製品仕様変更のお知らせ

■対象製品： アイテクノロジー社製 プロテクションキャップ付きマイクロ鑷子・剪刀

プロテクションキャップ仕様変更のお知らせ

新 120003 プロテクションキャップ

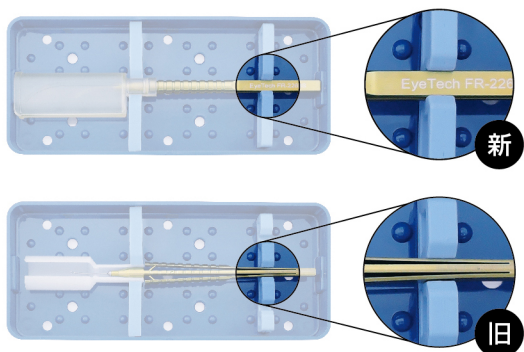
アイテクノロジー社製品をご愛用いただきまして誠にありがとうございます。
チップを保護するプロテクションキャップ(以下「キャップ」という)の仕様変更になりました。
新しいキャップは、ショートシャフトとロングシャフトにも使用できます。
それに伴い従来のショートシャフト用のキャップは販売終了になりました。
●価格の変更はございません。 ¥3,000(税別)

全長:68mm

旧 120001 プロテクションキャップ

全長:58mm

従来品と比べて約10mm長くなり、シャフトとチップの保護範囲が広がりました。
キャップはハンドルを解放した状態で深くしっかりと被り、安全に固定します。

ご注意ください プロテクションキャップの仕様変更に伴い、シリコンパーを交換する必要があります。

新しいキャップは高さがあるので、ハンドルを横に向けて収納します。
従来のシリコンパーのままでは穴が小さくハンドルが入らないため、
穴の大きなシリコンパーに交換する必要があります。
シリコンパーの穴にハンドルを縦方向に差し込み、横に倒すと容易に
固定できます。
